RELATÓRIO TÉCNICO DE FISCALIZAÇÃO
Nº 03/2023

Serviço Autônomo de Água e Esgoto
SAAE

MARINGÁ - PR
ABRIL/2023

Para tanto, nos dias 13 a 15 de fevereiro de 2023, realizou-se fiscalização direta no SAAE de Bandeirantes, onde o principal objetivo foi verificar a conformidade dos Sistemas de Abastecimento de Água e Sistema de Esgoto Sanitário quanto a normas e legislações pertinentes.

Foto 6 – Fatura consumidor

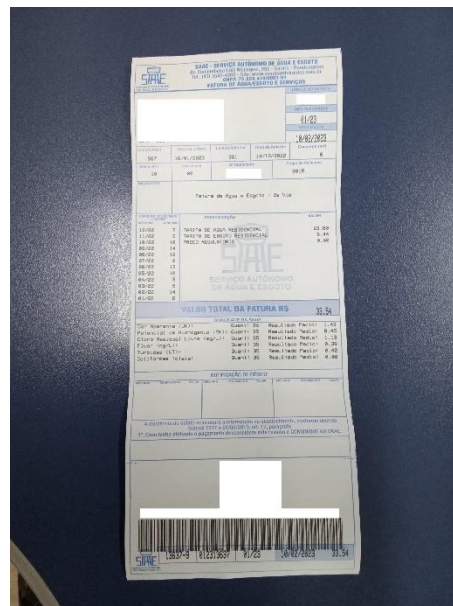
- Não foi identificada a publicação do telefone da ouvidoria do CISPAP na fatura no usuário identificado o mesmo como entidade reguladora (Foto 06);
- Não foram apresentadas as Licenças de Operação da ETA e das ETE's.
- Não foram entregues as matrículas/servidões de passagem em nome da prefeitura ou do SAAE.

Foto 16 – Extintor vencido (05/2022)

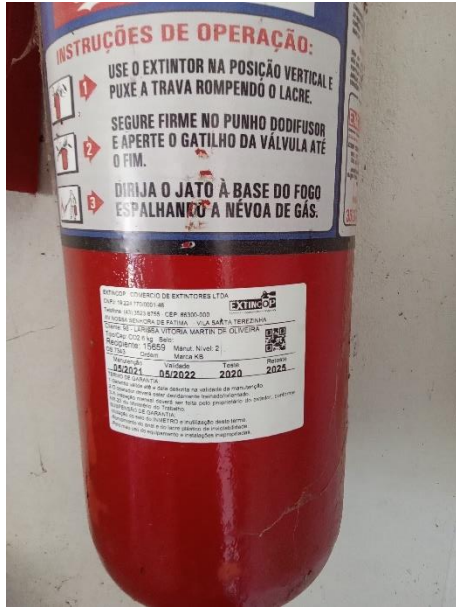
NÃO CONFORMIDADES	REFERÊNCIA LEGAL	REGISTRO	PRAZO PARA ADEQUAÇÃO
Extintor de incêndio fora da validade	Art. 10.9 da NR 10, art 23.1 da NR 23 e Art 5.2.1.1 da NPT 021/2014 do Corpo de Bombeiros do Paraná	Foto 16	Imediato
Ausência de identificação da área (conforme outorga IAT)	Art. 2º, XI da Lei Federal 11.445/07	Foto 12	Imediato
Ausência de tomada de água para coleta de água bruta	Art. 4.2 da NBR 12.212/1992	Foto 12	Imediato
As instalações elétricas não são adequadas	NBR 5410/1997 e NBR 5410/1997	Foto 15 (falta IDR)	Em até 180 dias
Inexistência de registros das manutenções realizadas no quadro e demais itens pertencentes a parte elétrica	NBR 5410/1997 e NBR 5410/1997	Não identificado	Imediato
Inexistência de diagrama unifilar atualizado no quadro com especificações do sistema de aterramento	Art 10.2.3 da NR10 e art 6.4 da NBR 5419/2001	Foto 15	Em até 180 dias
Falta de registros de manutenções na casa de comando	NBR 15.575/2021	Não identificado	Em até 180 dias

Foto 45 – Extintor vencido (05/2022)

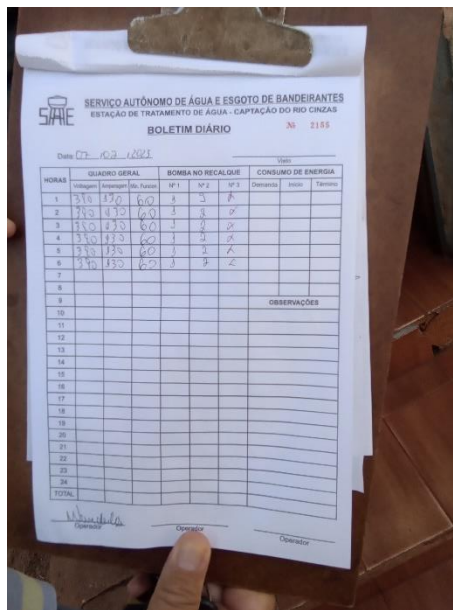
- Deve ser realizado aterramento dos quadros de energia (NR 10);
- Deve ser instalado IDR (Interruptor Diferencial Residual) nos quadros de energia (NR 10);
- Colocar tela mosquiteira nas aberturas (recomenda-se deixar com tijolos vazados as aberturas para iluminação e ventilação);
- Recomenda-se a aquisição de geradores de energia para uso em situações de emergência;
- Não foi identificado diagrama unifilar no quadro de comando;
- Relatórios devem estar assinados pelo diretor e pelo responsável técnico (deixar via para arquivo físico);
- Necessidade de corrimão em escada de acesso ao quadro de comando da captação superficial (Foto 41);
- Identificado a presença de animais na captação (Foto 40).

Foto 53 – Extintor vencido 05/2022

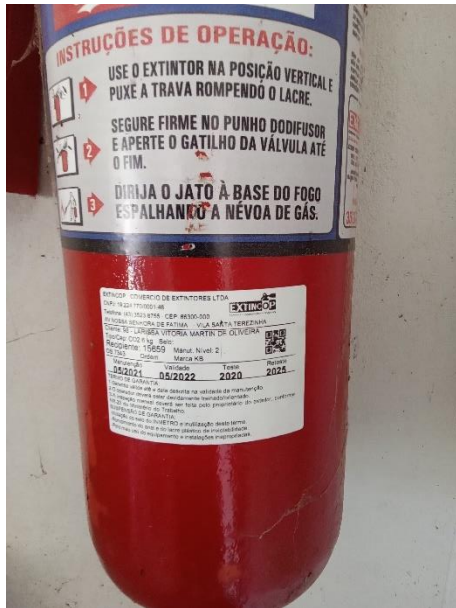
Extintor de incêndio fora da validade	Art. 10.9 da NR 10, art. 23.1 da NR 23 e art. 5.2.1.1 da NPT 021/2014 do Corpo de Bombeiros do Paraná	Foto 53	Imediato
Inexistência de registros de manutenções na casa de comando	NBR 15.575/2021	Não identificado	Em até 180 dias
Inexistência de Relatório Operacional	Item 3.1.3 Manual de Fiscalização ORCISPAR	Não identificado	Imediato
O conjunto motobomba reserva não está instalado em paralelo	NBR 12.214/1992	Foto 50	Em até 240 dias
Sistema não automatizado	Normas e procedimentos técnicos pertinentes	Não identificado	Em até 365 dias
O sistema não é operado à distância	Normas e procedimentos técnicos pertinentes	Não identificado	Em até 365 dias

Foto 120 – Problema de vazamento REL Crispi

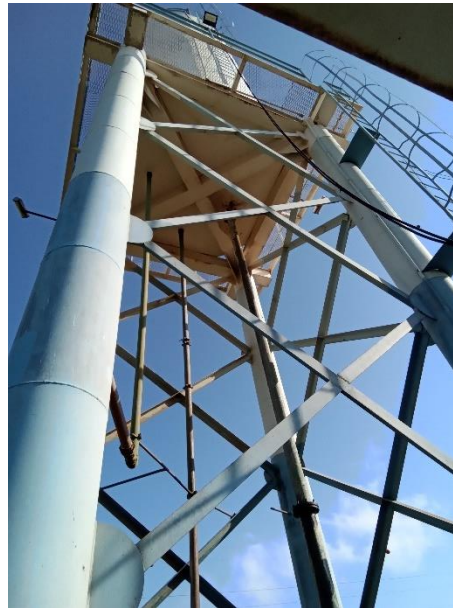
NÃO CONFORMIDADES	REFERÊNCIA LEGAL	REGISTRO	PRAZO PARA ADEQUAÇÃO
Existência de vazamentos aparentes	Art. 2º, XI da Lei Federal 11.445/07	Fotos 120 e 121	Em até 180 dias
Instalação hidráulica não é adequada e não está em boas condições	NBR 12217/1994	Fotos 120 e 121	Imediato
Não há medidor de nível. Não é feito acompanhamento e anotação	Art. 5.15.1 da NBR 12217/1994	Não identificado	Imediato
Limpeza e desinfecção não é feita adequadamente	Art. 5.1 da nbr 15527/2007	Não identificado	Em até 180 dias
Inexistência de para-raios em reservatórios elevados	Art. 5.16.7 da NBR 12217/1994	Não identificado	Em até 180 dias
Não há macromedição (saída e/ou entrada)	Art. 5.7 da NBR 12217/1994	Não identificado	Em até 240 dias
